Zienswijzennota Uitwerkingsplan 'De Dijkjes'.

Het ontwerp van het uitwerkingsplan en het -besluit 'De Dijkjes' hebben met ingang van 6 juni 2018 gedurende zes weken ter visie geleiden. Er is één zienswijze ingekomen, gedateerd op 9 juli 2018 en ontvangen op 13 juli 2018. De zienswijze is aangevuld met het schrijven van 16 juli (ingekomen op 17 juli 2018). De zienswijze is binnen de termijn ontvangen namens de bewoners wonende aan De Weeren 8 en is derhalve ontvankelijk. Er is een machtiging overgelegd.

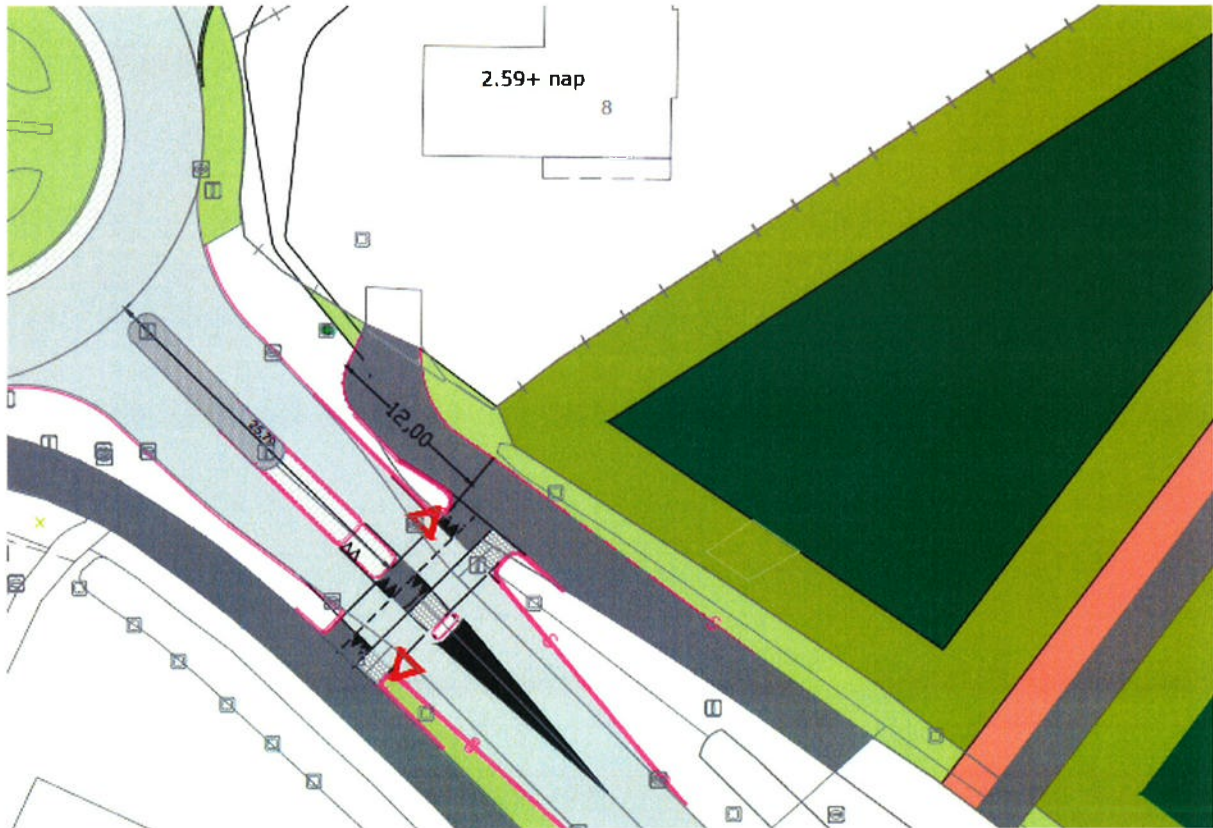
Fietspad. Daarin wordt beschreven dat het fiets- en voetgangersverkeer wordt ontsloten via een separate verbindingsweg vanuit de woonwijk, direct ten zuiden van de rotonde. Gezien de piketpaaltjes en de plannen die voor de fietsroute over De Weeren zijn gevormd, vraagt de familie zich ten eerste af, of dit ruimte voor een vrije invulling geeft.

De familie verzoekt om voorwaarden op te nemen. Dat betreft de afstand tussen de oprit van omwonende en het te vormen fietspad en oversteekplaats over de Oostelijke Rondweg (van zuid naar noordoost van de rotonde). Dit kan conform de afbeelding in subparagraaf 5.3.3. (verkeer en parkeren) onder kop 'fietsroutes en voetpaden.'

Er zijn meerdere gesprekken geweest met de familie en de gemeente, i.c. de portefeuillehouder ruimtelijke ontwikkeling en ambtenaren, over zowel de hoofdontsluitingsroute als het nieuw geprojecteerde fietspad. Rekening houdend met de wensen van de familie is de oversteeklocatie voor fietsers ten behoeve van de aan te leggen woonwijk, verplaatst in zuidelijke richting. Zowel voor wat betreft de aanleg van het fietstracé door de groenbestemming tussen de panden De Weeren 6 en 8, als ten opzichte van de rotonde ter hoogte van de Oostelijke Rondweg. Voor de fietsoversteekplaats over de Oostelijke Rondweg zijn de normen voor verkeersveiligheid van belang. Om die reden mag de oversteekplaats niet te ver van de rotonde liggen. Hoe dichterbij de rotonde des te beter. De oversteekplaats op de aangegeven locatie voldoet. Het nog verder verschuiven in zuidelijke richting is om die reden niet wenselijk. Tussen de afbuiging van het fietspad en de entree van de woning De Weeren 8 blijft een ruimte over van 12 meter. Voldoende ruimte om ter plekke even met de auto te kunnen stil staan om de mechanische poort te laten openen en het woonerf op te rijden. Menging met fietsverkeer en autoverkeer doet zich op die plaats niet voor.

Op de bijgevoegde en aangepaste situatietekening is dat duidelijk aangegeven, waarbij ook de afstandsmaat is opgenomen. Die aangepaste situatietekening zal worden opgenomen in de toelichting van het vastgestelde uitwerkingsplan. Dit deel van de ondergrond is in eigendom van de gemeente en de gemeente zal er op toe zien dat op overeenkomstige wijze uitvoering wordt gegeven aan de realisatie ervan.
